PYTANIE I ODPOWIEDŹ

Nr sprawy: **O-ZP.271.20.2013**

dotyczy: „**BUDOWA OŚWIETLENIA ULICY GRODZIŃSKIEJ W EŁKU**”

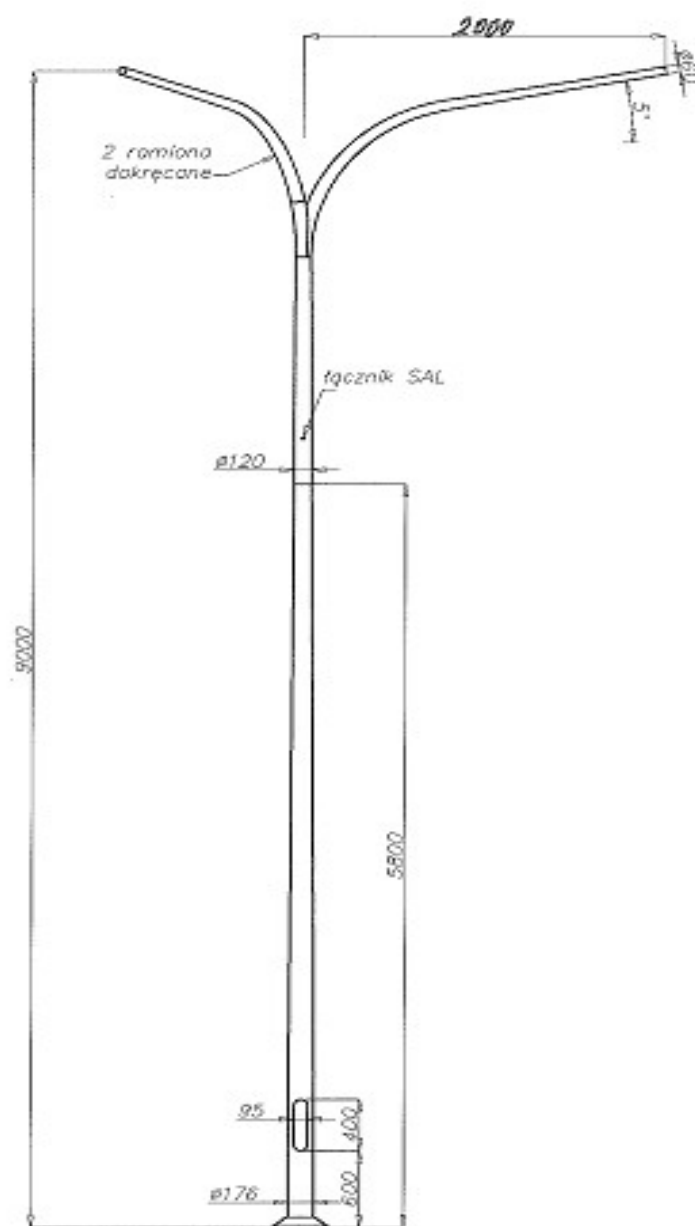
Producent słupów zakład produkcji sprzętu oświetleniowego zaproponował rozwiązanie zamienne za projektowane słupy z wysięgnikami 0,5 m - 5 stopni, w postaci słupa SAL9-W1 zgodnie z załączonym schematem. Powodem chęci zmiany jest możliwość modyfikacji wysokości oprawy oświetlającej chodnik, co umożliwi dostateczne oświetlenie chodników. Prosimy o opinię na temat proponowanej zamiany.

Zamawiający nie wyraża zgody na zastosowanie proponowanego rozwiązania. W załączeniu

rysunek wymaganego profilu słupa z wysięgnikiem dwuramiennym zgodnie z dokumentacją projektową.
